TRATTA A.V. /A.C. TERZO VALICO DEI GIOVI PROGETTO ESECUTIVO

**SISTEMA DI DRENAGGIO INTERCONNESSIONE DI VOLTRI
Cunicolo di smaltimento acque
Relazione di confronto PD/PE**

COMMESSA	LOTTO	FASE	ENTE	TIPO DOC.	OPERA/DISCIPLINA	PROGR.	REV.
I G 5 1	0 4	E	C V	R M	G N 9 7 0 0	0 0 1	A

Figura 2-9 - Cunicolo e pozzo di approfondimento - Carpenteria PE

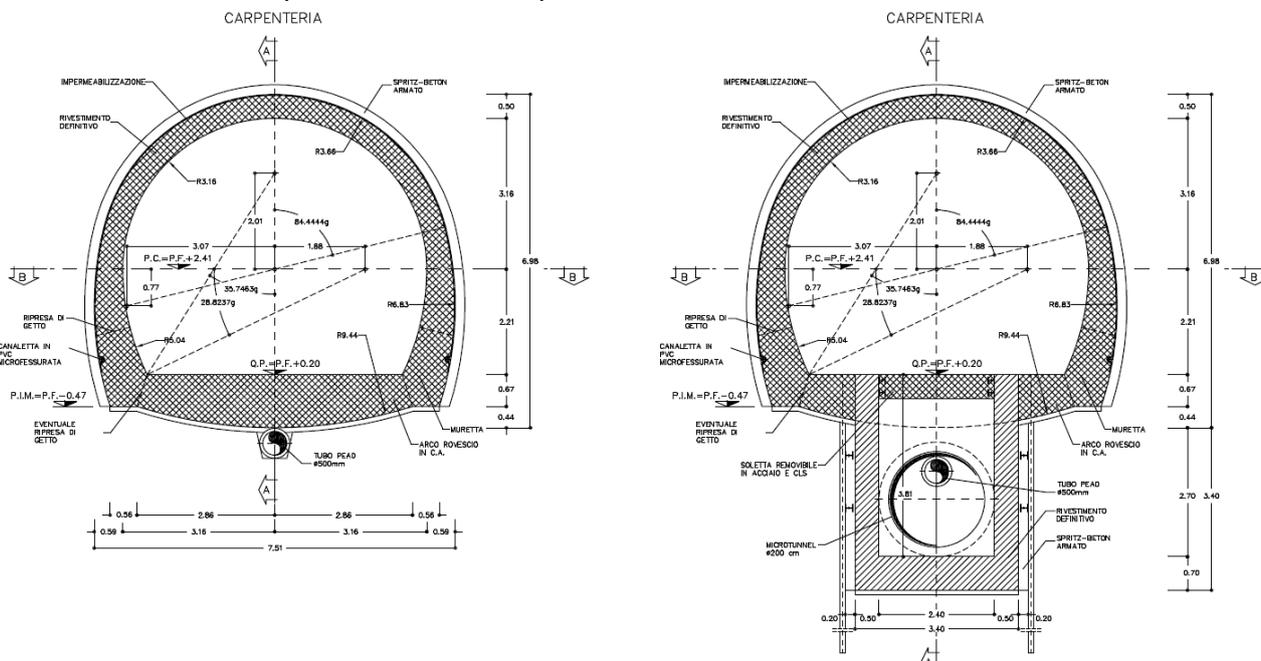
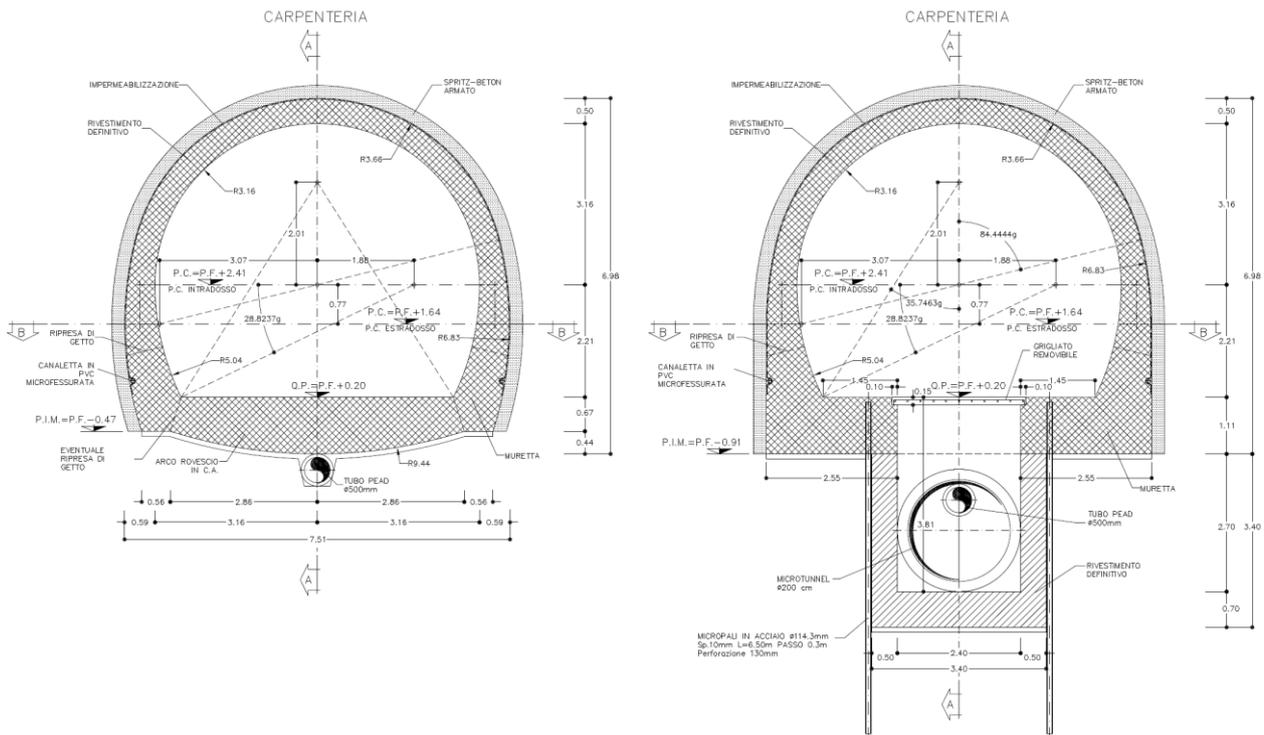
Una leggera modifica è stata apportata alla carpenteria del cunicolo nella zona dove è presente il pozzo di approfondimento al fine di semplificare le fasi di getto ed inglobare la testa dei micropali nell'arco rovescio. Gli spessori di calotta e piedritti sono invece rimasti immutati.

Figura 2-10 - Cunicolo e pozzo - Carpenteria PE

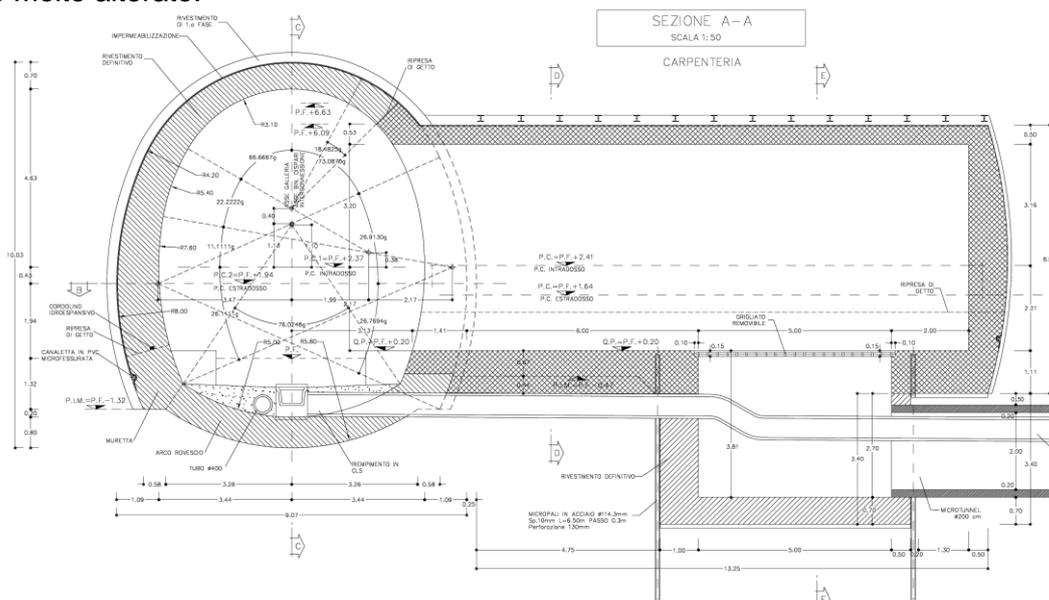
Per la realizzazione del pozzo sarà necessario approfondire lo scavo previa realizzazione di una paratia in micropali (come riportato nelle immagini): si utilizzeranno tubi in acciaio $\phi 114.3$ passo 0.30 m (anziché 0.50 m di PD). Considerate le caratteristiche meccaniche dei terreni in sito non si prevede l'utilizzo dei puntoni metallici di contrasto presenti in PD. Infine è stato aumentato di 50 cm (100 cm spessore totale) lo spessore della controparete sul lato della Galleria di Interconnessione per garantire maggiori resistenza e rigidità nei confronti di una probabile presenza di un ammasso molto alterato.
